福井市新学校給食センター整備運営事業 要求水準書に関する第1回質問に対する回答

別紙 (要求水準書に関する第1回質問に対する回答 15)

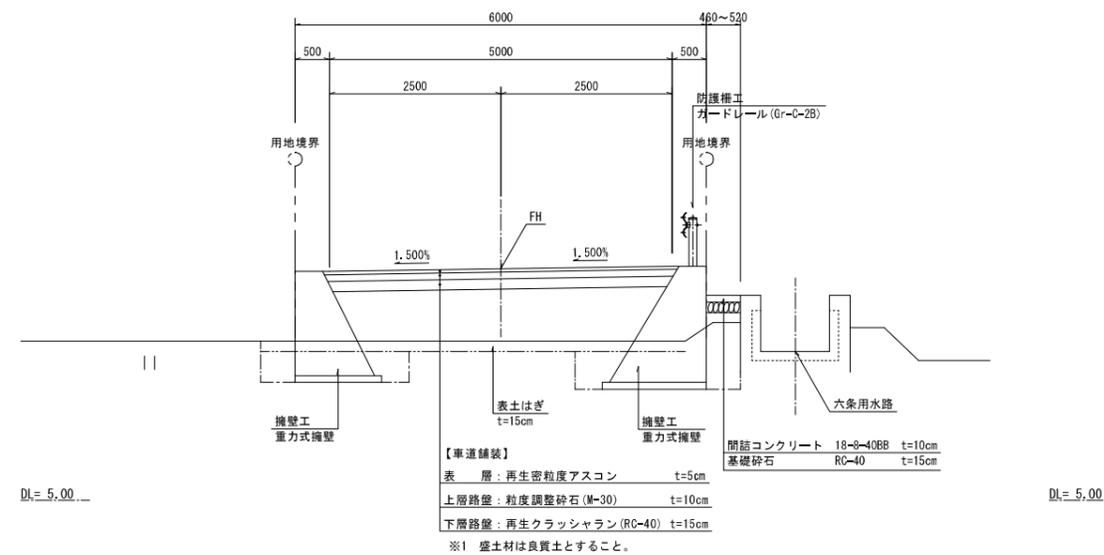
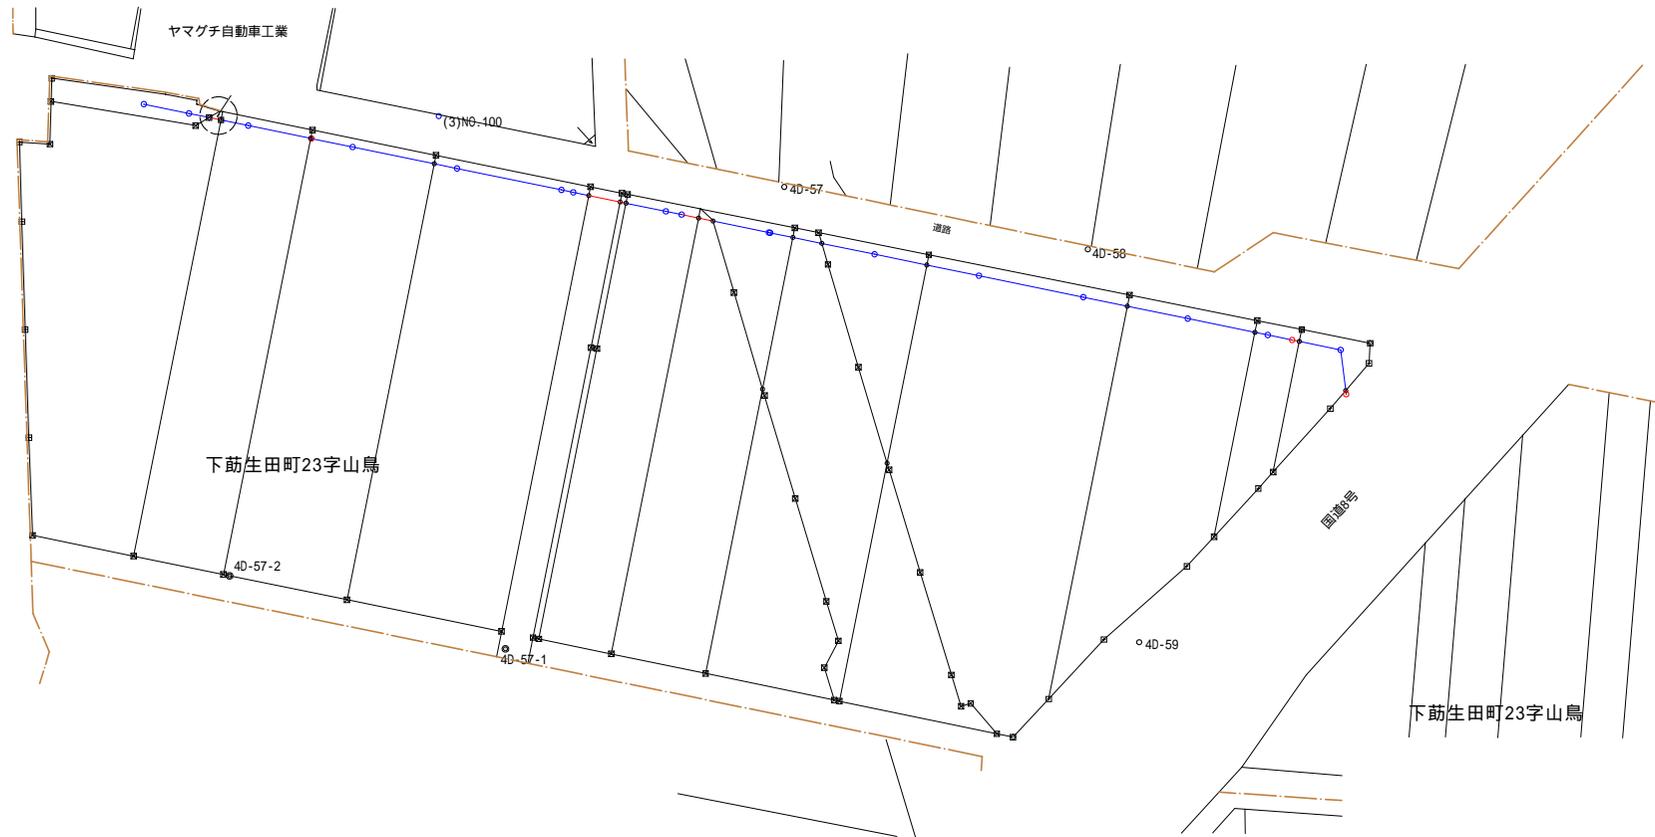
14	要求水準書	11	2	(2)	エ	(エ)			給食センターに求める災害時等の稼働性能	「風雨災害発生時においても事業者は現在の地表面から1.0m程度の浸水に対して施設内への浸水を防ぐとともに配送車両が使用できなくなることはないよう施設整備・運営上の配慮を行う。」と記載有りますが、1.0m浸水時においても施設稼働(給食提供)を行うという解釈で宜しいでしょうか。	現在の地表面から1.0m程度の浸水に対して、施設及び配送車両に被害が生じないことを求めています。給食提供の実施については、要求水準書P.74「d. 非常災害時による臨時休校」に基づき対応いたします。
15	要求水準書	11	2	(2)	エ	(エ)			給食センターに求める災害時等の稼働性能	「現在の地表面から1.0m程度の浸水に対して施設内への浸水を防ぐとともに配送車両が使用できなくなることはないよう」とあるが現在の地表面とはどこを基準とするのか、こちらで設定すればよろしいでしょうか。	別添の基準点に関する資料における直近の基準高さを参照してください。「現在の地表面」とは、T.P. + 8.1mを想定しています。
16	要求水準書	12	2	(3)	イ	(イ)			設計図書等	添付資料9に「施工計画表」とありますが、どのようなものを指しますでしょうか。	ご指摘を踏まえ、「施工計画概要書」に変更します。要求水準書修正版を公表しますので、当該修正内容をご確認ください。
17	要求水準書	12	2	(3)	エ				開発許可及び確認申請等	本事業は、開発許可適用除外確認にかかる申請は適切に行う事と記載されていますが、この申請は落札者が行う手続きとの理解でよろしいでしょうか。	ご理解のとおりです。
